改善箇所説明図

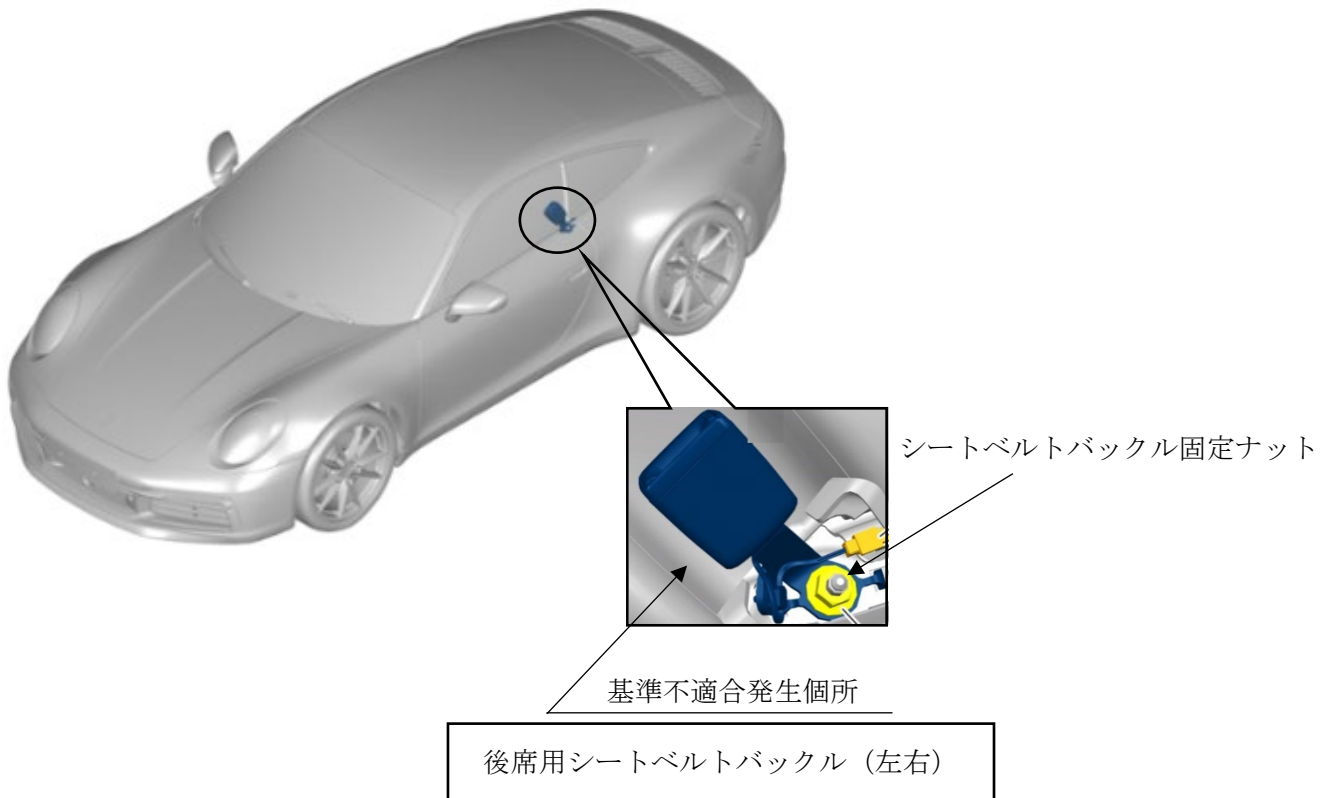
注：□内は点検し、点検結果に応じ修正する部品を示す。

後席用左右シートベルトバックルにおいて、組み付け作業が不適切なため、後席シート下のアルミブチルシートを挟んで取り付けられているものがある。そのため、シートベルトバックルが正しく固定されず、車両使用過程で緩みが発生し、最悪の場合、車両衝突時に後席シートベルトによる乗員保護性能を担保できないおそれがある。

全車両、後席用の左右シートベルトバックルのトリムカバーを取外してバックルの取付け状態を点検し、点検結果に応じ修正作業を行う。

識別： 改善済車両には車台番号打刻の1桁目の下に右側に黄色ペイントを塗布する。
